Oggette: [ID_VIP: 9748] POGGIO IMPERIALE (FG), APRICENA (FG): Progetto di un impianto agrivoltaico, della potenza di 60,58 MW e delle relative opere di connessione alla RTN, da realizzarsi nel comune di Poggio Imperiale (FG), in località Zancardi e nel comune di Apricena (FG).

Proponente: ERG SOLAR HOLDING S.r.l.

Parere tecnico istruttorio della Soprintendenza speciale per il PNRR

Elaborazione cartografica GIS a cura della SS PNRR (buffer di 3 km)

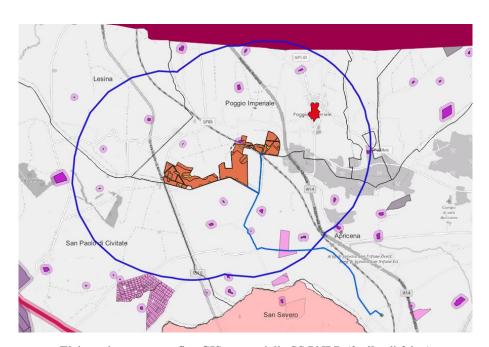
- BP Immobili e Aree di notevole interesse pubblico
 - PAE0031 Poggio Imperiale, codice Ist. 071040, vincolo paesaggistico istituito ai sensi della L. 1497, decreto del 25/02/1974, in G.U. n. 141 del 31/05/1974, **distante circa 2,7 km dal campo agrivoltaico**
 - PAE0024 Poggio Imperiale, codice Ist. 071027, vincolo paesaggistico istituito ai sensi della L. 1497, decreto del 18/01/1977, in G.U. n. 110 del 23/04/1977, **distante circa 2,7 km dal campo agrivoltaico**

- UCP Città consolidata
 - Città di Poggio Imperiale, distante circa 1,3 km dall'area 1 del campo agrivoltaico
- UCP Testimonianze della stratificazione insediativa e UCP Area di rispetto delle componenti culturali e insediative
 - Masseria Iaccio Olivi, a ridosso dell'area 1 del campo agrivoltaico
 - Masseria Passo del Compare, a circa 600 m dall'area 3
 - Masseria Beccherini, a circa 700 dall'area 2 e 3 e a circa 900 m dal cavidotto di connessione alla sse
 - Masseria Beccherini, a circa 700 dall'area 2 e a circa 400 m dal cavidotto di connessione alla sse
 - Masseria Scardazzo, a circa 1,2 km dall'area 3
 - Masseria Scivolaturo, a ridosso del cavidotto di connessione alla sse

- UCP Zone gravate da usi civici (validate)
 - Zingari-Belvedere, distante circa 1,9 km dall'area 2 del campo agrivoltaico

Elaborazione cartografica GIS a cura della SS PNRR (buffer di 3 km)

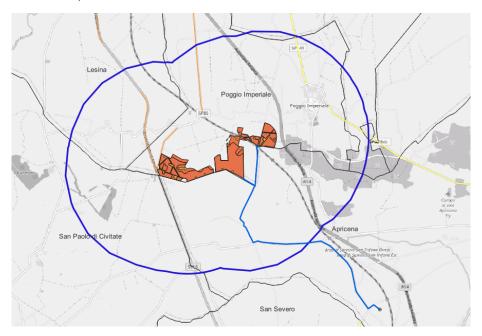
- UCP Strade a valenza paesaggistica
 - SP 37 FG, a circa 1,7 km dall'area 1 del campo agrivoltaico di progetto
- UCP Strade panoramiche
 - SS 16 FG, a circa 45 m dall'area 4 del campo agrivoltaico di progetto
 - SP 35 FG, a circa 18 m dell'area 4

Stralcio dettaglio tracker di progetto (cfr. elaborato DW22150D-P07_Particolare_strutture_signed)

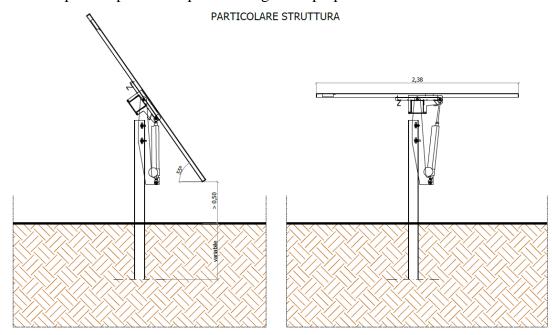
CONSIDERATO che la Società proponente, così come visibile dagli elaborati di progetto, in particolare, dall'elaborato "DW22150D-V07_Fotoinserimenti_signed", ha prodotto fotosimulazioni non idonee a mostrare il reale aggravio della percezione visiva che il progetto andrebbe ad innescare sul territorio circostante.

a) Le fotosimulazioni riprodotte analizzano l'impatto percepito solo da alcuni punti localizzati nelle immediate vicinanze del campo agrivoltaico (n. 6 scatti). Non sono stati presi in considerazione punti percettivi sensibili dinamici e statici, ai sensi degli artt. 10, 136 e 142 del D.Lgs 42/2004 e ss.mm.ii, ricompresi nell'area vasta di analisi;

- b) La dimensione estremamente ridotta e la bassa qualità dei fotogrammi ne rende difficile la comprensione;
- c) Il progetto prevede la realizzazione di tracker di altezza minima pari a circa 2,88 metri (v. immagine sottostante) mentre la recinzione di progetto è pari a 2,00 metri di altezza. Nella fotosimulazione n. 3 sono rappresentati gli alberi di olivo di altezza poco superiore alla recinzione. Dunque, si ritiene opportuno evidenziare che in tali condizioni, contrariamente a quanto riportato dal Proponente nella suddetta fotosimulazione, i tracker risulterebbero visibili in parte rispetto alle opere di mitigazioni proposte.
